**Всемирный форум для согласования правил
в области транспортных средств**

Шестьдесят вторая сессия

Правила № 44 ООН (детские удерживающие системы)**Предложение по дополнению 14 к поправкам серии 04
к Правилам № 44 ООН (детские удерживающие
системы)****Представлено экспертом от Франции от имени группы
технического обслуживания (ГТО)***

Рисунки для разъяснения процедуры измерения

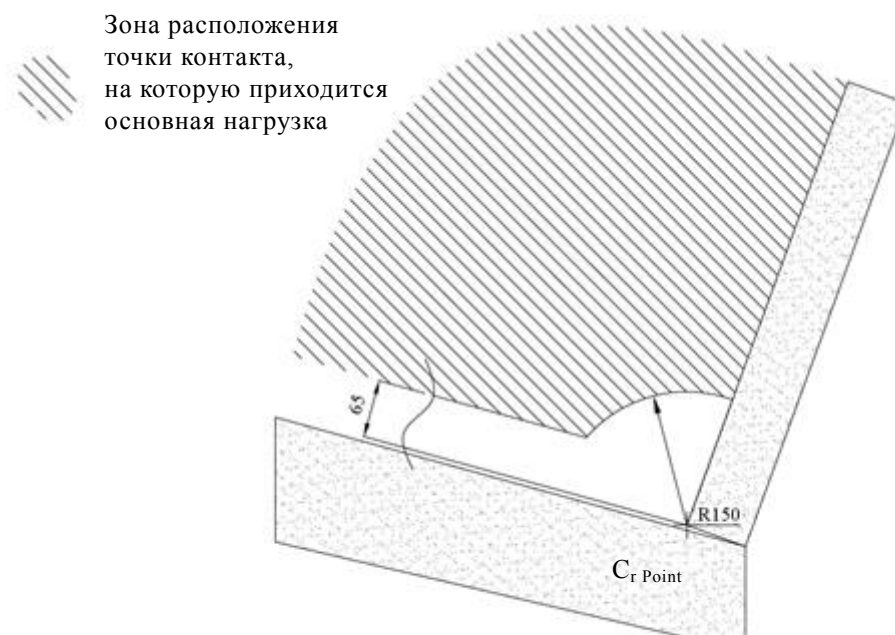
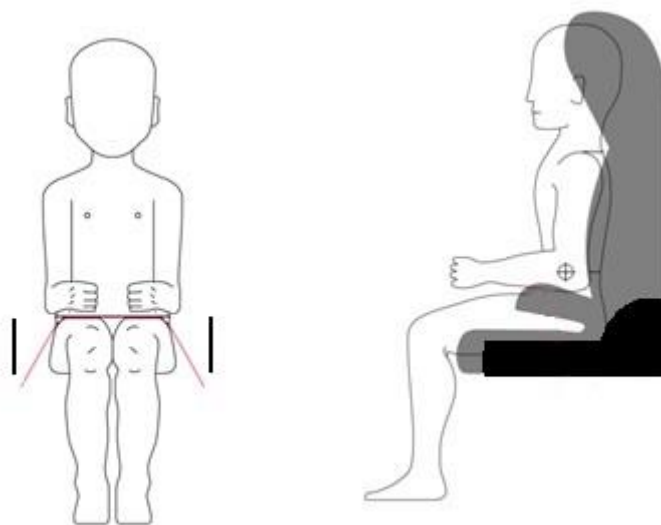
Пункт 6.1.8 изменить следующим образом:

«6.1.8 В детских удерживающих системах "универсальной" категории (кроме универсальных детских удерживающих систем ISOFIX) должна быть предусмотрена точка контакта, на которую приходится основная нагрузка, действующая между детским удерживающим устройством и лямкой ремня безопасности для взрослых. Эта точка должна быть расположена **в радиусе** не менее 150 мм от оси C_r , которая измеряется на детском удерживающем устройстве, **как указано на рисунках ниже**, установленном на стенде динамических испытаний в соответствии с приложением 21 к настоящим Правилам, без манекена.

В невстроенных детских удерживающих системах "универсальной" категории должна быть предусмотрена точка контакта, на которую приходится основная нагрузка, действующая между детским удерживающим устройством и лямкой ремня безопасности для взрослых. Эта точка должна быть расположена на расстоянии не менее 65 мм по вертикали над подушкой сиденья на испытательном стенде и **в радиусе** не менее 150 мм от оси C_r , которая измеряется на детском удерживающем устройстве, **как указано на рисунках ниже**, установленном на стенде динамических испытаний в соответствии с приложением 21 к настоящим Правилам, без манекена.

Проверка производится по обе стороны ДУС и вдоль продольной плоскости, параллельной средней плоскости ДУС.

Рисунки ребенка, удерживаемого ляжкой

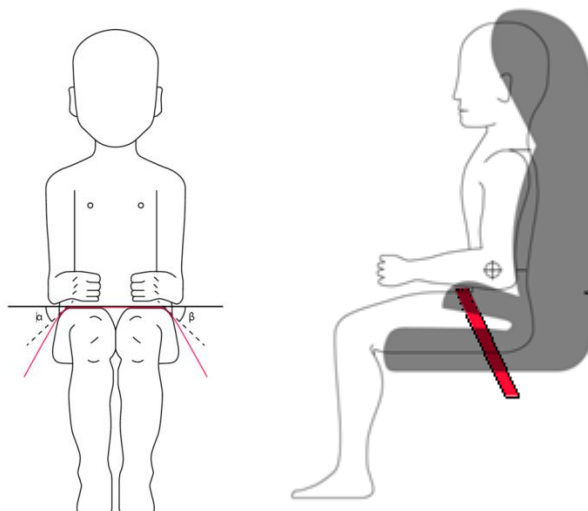
Пункт 6.2.2 изменить следующим образом:

«6.2.2 Все удерживающие устройства, в которых используется "поясная лямка", должны активно направлять ее с обеих сторон **равномерно** таким образом, чтобы **нагрузка, передаваемая** через эту "поясную лямку", **приходилась** на таз. Система не должна подвергать уязвимые части тела ребенка (живот, пах и т.д.) чрезмерным нагрузкам.

В случае подушек бустерных сидений и самих бустерных сидений поясная часть ремня безопасности для взрослых должна активно направляться с обеих сторон **равномерно** для обеспечения того, чтобы нагрузки, передаваемые с обеих сторон через этот поясной ремень для взрослых, приходились на таз. Направление нагрузки на таз должно обеспечиваться с момента размещения ребенка в устройстве; поясная лямка ремня должна проходить по бедрам в направлении назад, едва касаясь складки на уровне таза. Углы α и β , образованные линией касания бедер лямкой и горизонталью, должны составлять более 10° ».
